Interventi per il potenziamento del sistema idrico della Sicilia sud - occidentale

Adduzione da Montescuro ovest per Mazara, Petrosino, Marsala

PROGETTO ESECUTIVO

RELAZIONE DI OTTEMPERANZA

Raffronto PD/PE (tav.9.2.9)

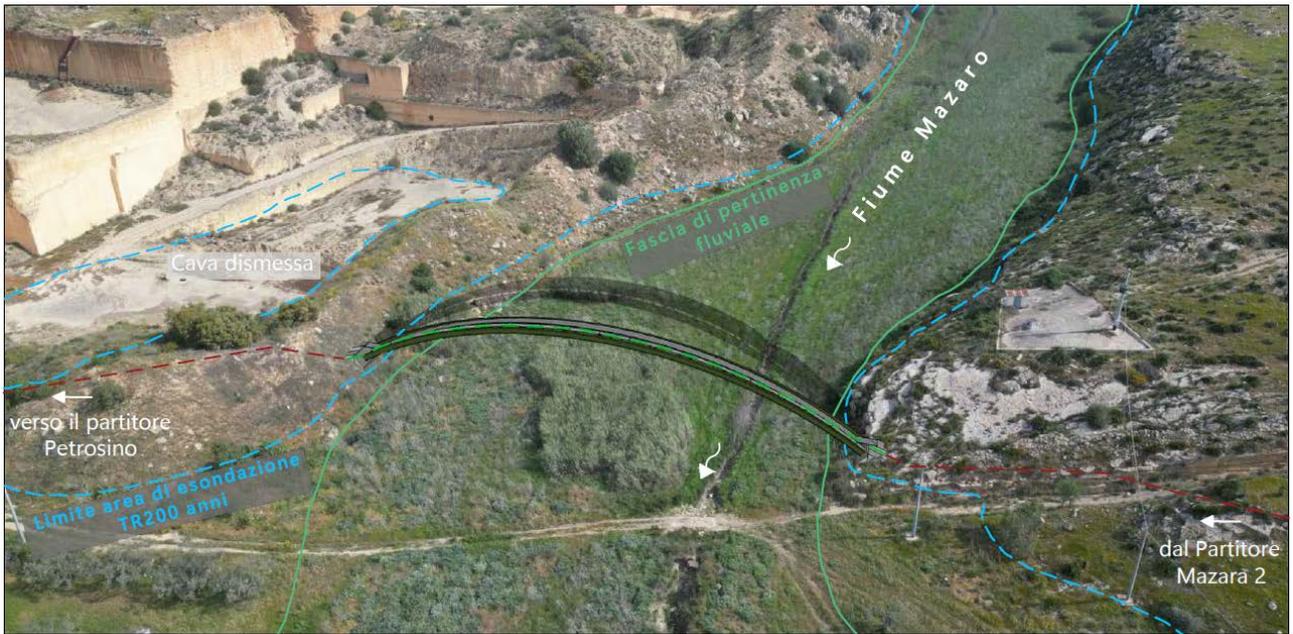
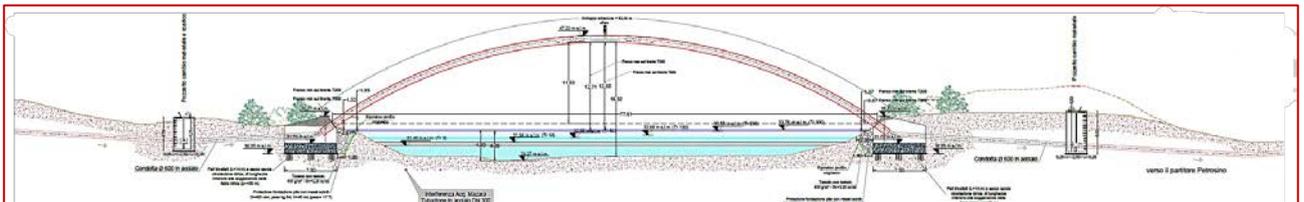
L'attraversamento è previsto con ponte ad arco formato da due travi HEA per una luce di 77.61m. La struttura è composta da due travi HEA alte 1 m che corrono parallele ad un interasse di 3 m, collegate tra loro da correnti e diagonali in cui sono posizionate la condotta in progetto Ø600 e una passerella in orso grill di larghezza 1 m per consentire le manutenzioni future.

Raffronto PD/PE (tav.9.2.10)

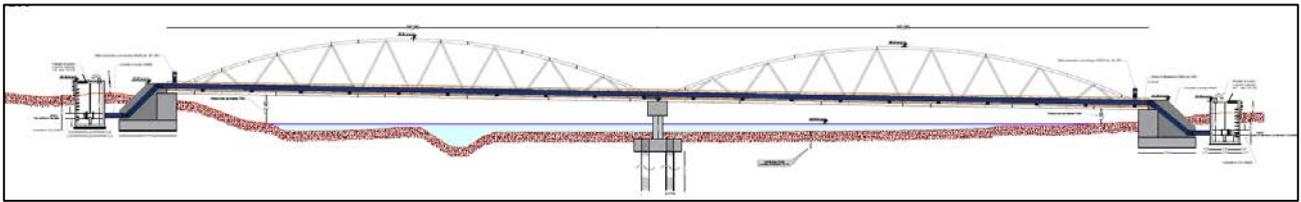
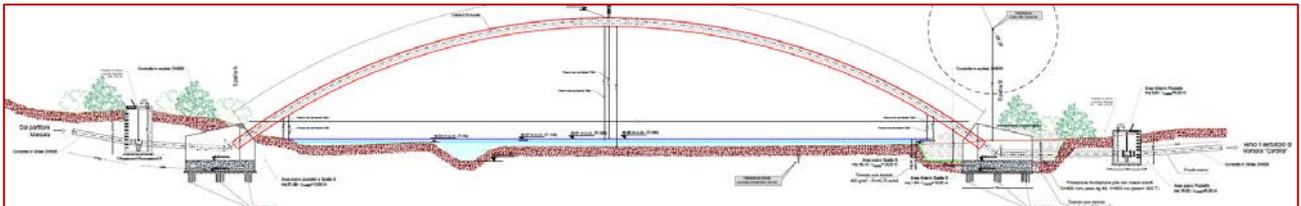
L'attraversamento è previsto con ponte ad arco formato da due travi HEA per una luce di 77.61m. La struttura è composta da due travi HEA alte 1 m che corrono parallele ad un interasse di 3 m, collegate tra loro da correnti e diagonali in cui sono posizionate la condotta in progetto Ø500 e una passerella in orso-grill di larghezza 1 m per consentire le manutenzioni future.

Planimetria piano dei voli – Stralcio elaborato

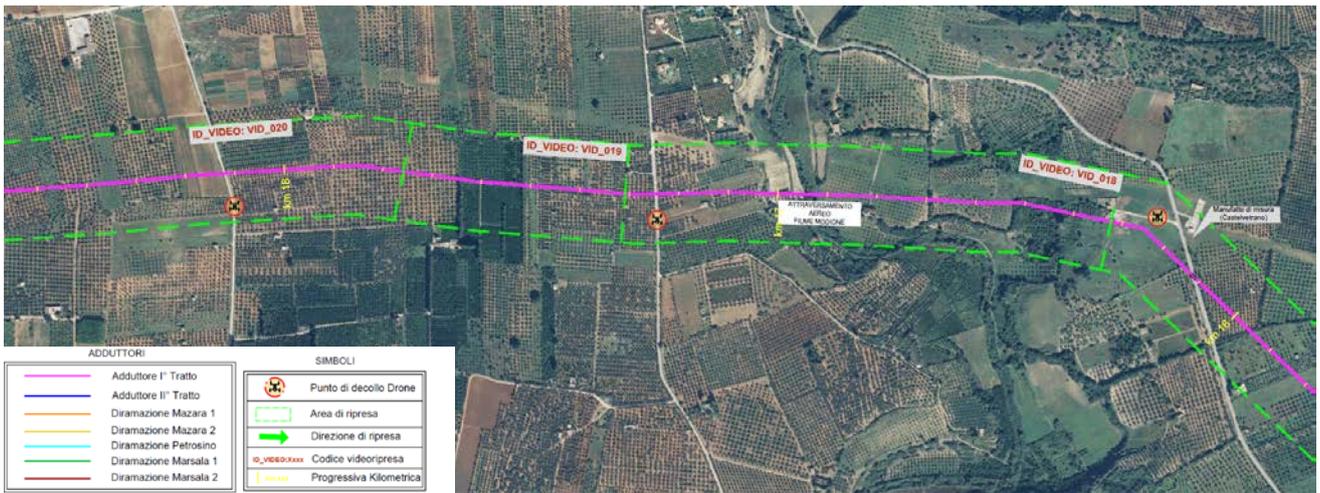
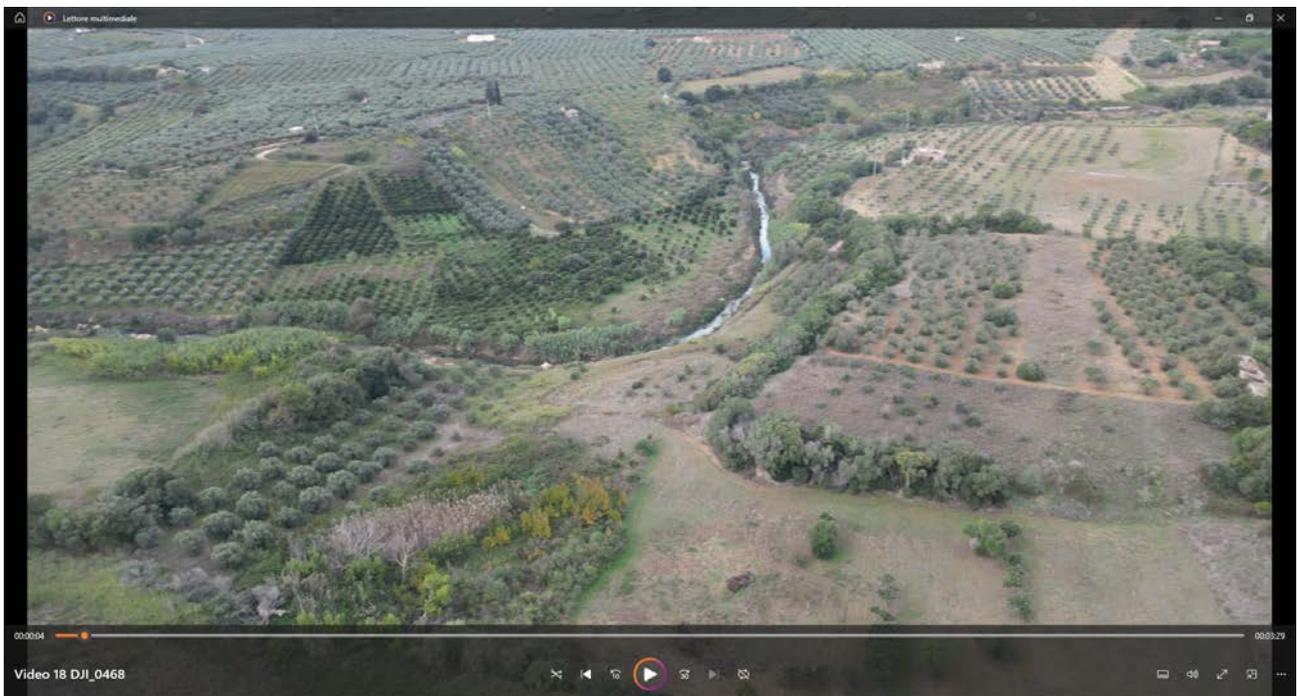
9. a fine lavori dovrà essere prodotta una relazione con confronto di fotografie *ante e post-operam* che documenti gli impatti dell'attività di cantiere, le modifiche prodotte allo stato dei luoghi, i ripristini e l'avvio della realizzazione delle opere di mitigazione e compensazione;

Al fine di ottemperare alla presente prescrizione, è stato eseguito allo stato ante operam un dettagliato rilievo in situ con l'ausilio di drone, in modo da attestare in modo puntuale lo stato dei luoghi ante operam, ed al quale riferire i confronti con la configurazione post operam degli stessi. Quanto sopra è rappresentato negli elaborati sopra richiamati, che riportano i piani di volo su ortofoto, sulla base dei quali verranno eseguiti i confronti per le diverse fasi temporali (Ante-Corso-Post Operam).
